水域の富栄養化防止対策は、一義的には流域からの栄養塩負荷量の削減であるべきであるが、制度的、技術的、あるいは経済的な理由により、現段階では負荷量削減のための有効な対策がとられるまでに至っていない。このため、実施可能な対策として多くの水域で底泥の浚渫が計画あるいは一部実施されつつあるが、本論文で示されているような栄養塩収支における底泥の役割についての定量的な情報が不足しているため、浚渫の効果は必ずしも明らかになっていない。このような意味から非常に貴重な研究と考えるが、疑問を感じた点も多少あり、これらを列挙することによって討議にかえたい。

図-1 窒素の溶出速度(20℃)と泥の窒素含有量

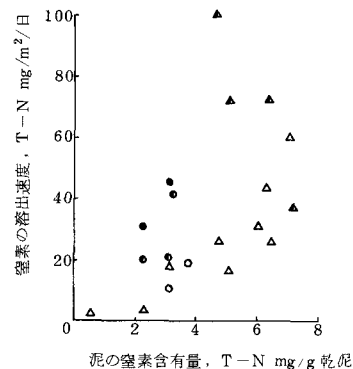
- (1) 窒素の溶出量を $\text{NH}_4\text{-N}$ の溶出量で代表させているが、水が好気性の場合は水中の窒素が $\text{NO}_3\text{-N}$ の形で増加することが多い。したがって $\text{NH}_4\text{-N}$ のみの測定では好気性のときの溶出を過小評価する可能性がある。
- (2) 底泥の影響のマクロな評価において脱窒による除去の効果が強調されているが、脱窒の起り得る可能性のある場としては水が好気性のときの底泥内が考えられる。このような形での脱窒がかなりあるとすれば、水が好気性のときの溶出は嫌気性のときに比べて相当小さくなると推定される。

図-1は湖の底泥を用いた討議者らの実験結果である。これらのデータは種々の条件の実験結果をよせ集めたものであるから、必ずしも好気性、嫌気性の区別だけの影響が現れているのではないが、全般的には水が好気性のときは嫌気性の場合に較べて溶出速度がかなり小さいとみることができよう。なお、図に示した溶出速度は実験開始後1~2週間の平均溶出速度である。また、凡例中の不攪乱試料とは、著者の方法と同じくコアサンプラで採取した試料をそのまま用いて実験したものであり、攪乱試料とは採泥器で採取した表泥を実験容器に移しかえて実験した結果である。
